Ontwerpverantwoording schetsontwerp Ecoduct (met WoA)

14 mei 2013- Versie 0.1

### HOV 't Gooi

Kunstwerken, Ecoduct (incl. verlegde WoA)

Fig. 1 : Principe dwarsprofiel

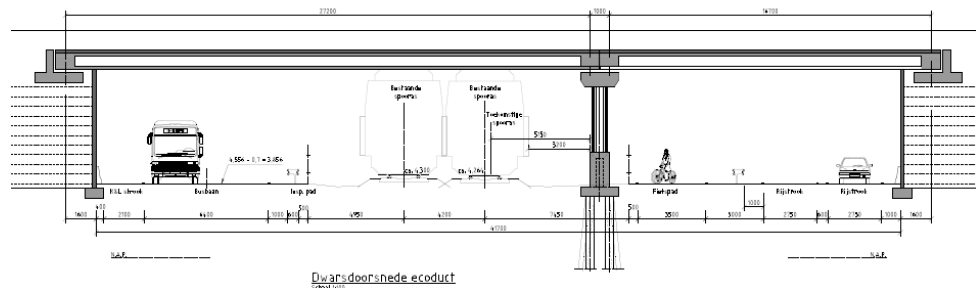
Het ontwerp van Arcadis, een op staal gefundeerd dek met één tussensteunpunt en landhoofden opgebouwd uit een Terre Armee constructie is een haalbare constructie en wordt ook voor het aangepaste dwarsprofiel in dit rapport overgenomen. Door het aangepaste horizontale en verticale alignement, waarbij de busbaan dicht bij de sporen komt te liggen, wordt het veld hier vrij klein en kan het steunpunt beter naar de noordkant van de spoorlijn gepositioneerd worden om zodoende twee meer gelijkwaardige overspanningen te creëren.

Het is niet duidelijk of Arcadis rekening heeft gehouden met een eventuele ontsporing van de trein. Er moet of in het spoor een onstporingsgeleiding geplaatst worden of er moet een aanrijdconstructie geplaatst worden (in combinatie met een onderheid tussensteunpunt).

In het ontwerp van Arcadis is geen rekening gehouden met een aparte strook voor kabels en leidingen.

Het is niet duidelijk of de zichtlijnen voor de bussen komend vanuit Hilversum langs de wand onder het Ecoduct zijn beoordeeld. De wand staat hier heel dicht bij de busbaan. In de vervolgfase zal dit aspect beschouwd moeten worden.

3. Bepaal moet worden waar het HWA op kan/mag lozen.
4. Eventueel benodigde zwerfstroomvoorzieningen.
5. Bekeken moet worden in hoeverre de Terre Armee wand in het huidige ontwerp van de busbaan komend vanuit het westen zichtbelemmerend is. Mogelijk moet de wand verder naar het zuiden toe. Dit heeft een iets grotere ruimtebeslag nodig en een langer dek.

9. Met de aangehouden breedte van het Ecoduct komt het geprojecteerde fietspad (op het Ecoduct) over de rand van het Ecoduct te liggen. In de vervolgfase moet of het Ecoduct breder gemaakt worden of het fietspad naar het oosten opschuiven.

- 2,5m strook tbv kabels en leidingen tot aan voet Terre Armee wand. Deze strook bevat eveneens de obstakelvrije zone voor de bussen.
- 8,5m strook tbv busbaan (vanaf zijkant asfalt, incl. obstakelvrije zone en geleiderail) (zie bijlage I)
- 0,5m strook tot aan ProRail hek (inspectiepad).
- 16,6m strook ProRail (waarin het tussensteunpunt ook is gesitueerd)
- 4m strook voor fietspad (incl enkelzijdig schrikstrook van 0,5m)
- 3m strook tussen fietspad en lokale weg
- 7,1m strook voor de lokale weg (incl. dubbele middenbelijning en obstakelvrije zone met barrier)

Het zuidelijk landhoofd wordt zo dicht mogelijk op de busbaan gesitueerd, maar wel rekening houdend met een strook voor kabels en leidingen van 2,5m. De “vleugelwanden” lopen parallel aan de busbaan om daar de grondaanvulling op te vangen.

In het ontwerp dient rekening te worden gehouden met een eventuele ontsporing van een trein. In dit ontwerp wordt het tussensteunpunt aan de uiteinden voorzien van een aanrijdconstructie op palen. De aanrijdconstructie staat los van de rest van het tussensteunpunt. In dit ontwerp wordt uitgegaan van fundex palen gevuld met wapening en beton. Omdat geen goed grondonderzoek aanwezig is wordt ervan uitgegaan dat de stalen buis in de grond achterblijft (grindlagen e.d.).
